改善箇所説明図

リアサスペンションリンク部付近の図

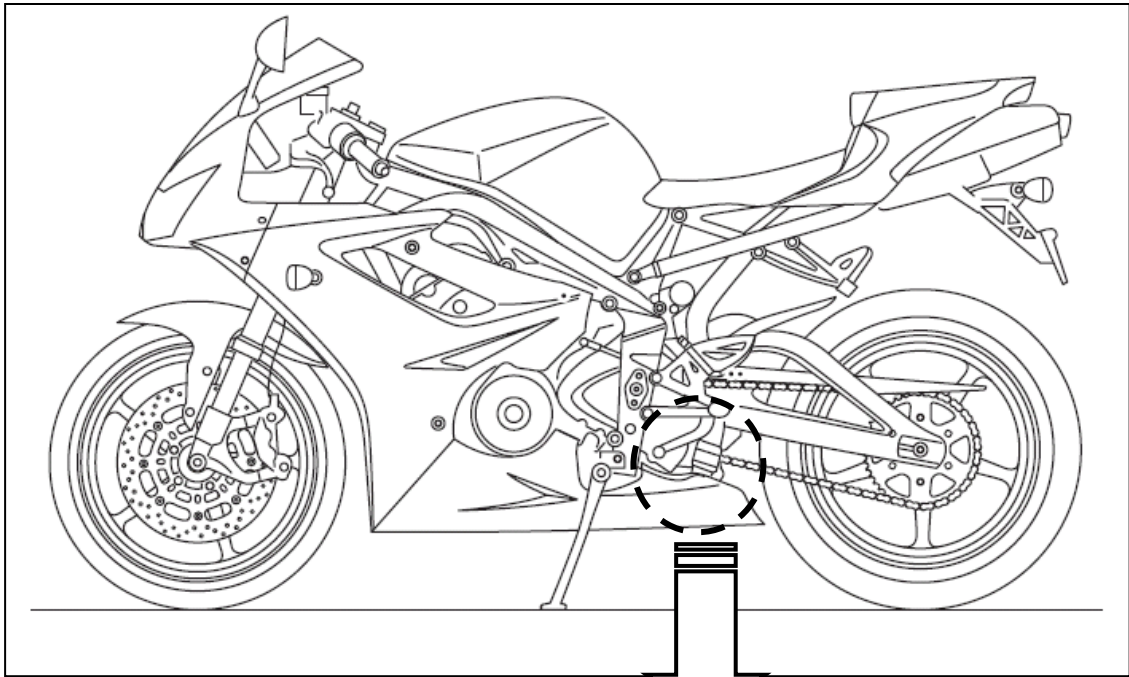
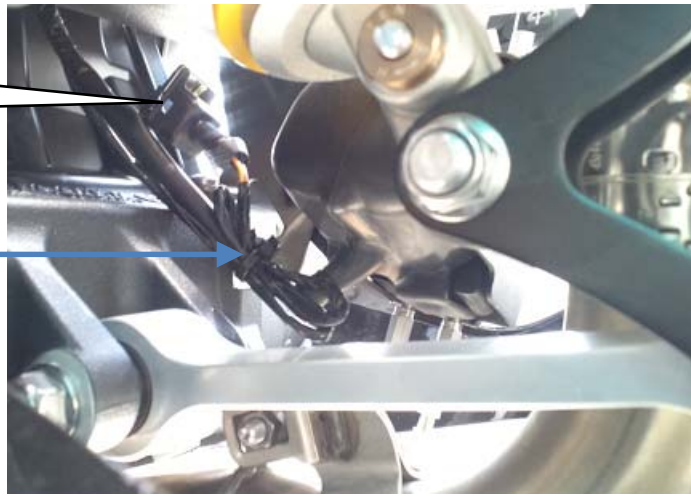
基準不適合発生箇所

日本仕様には使用していない燃料蒸発ガスパージバルブ用の配線が車体に固定されていないため、走行時の振動等によって、配線やコネクターが排気管に接触する場合があります。そのため、そのままの状態で使用を続けると、排気管の熱で配線の被覆が溶け、配線が車両金属部に接触することによってショートし、エンジン管理システムのヒューズが切れることによりエンジン停止のおそれがある。

改善の内容

全車両、当該配線を結束バンドで車体に固定する。
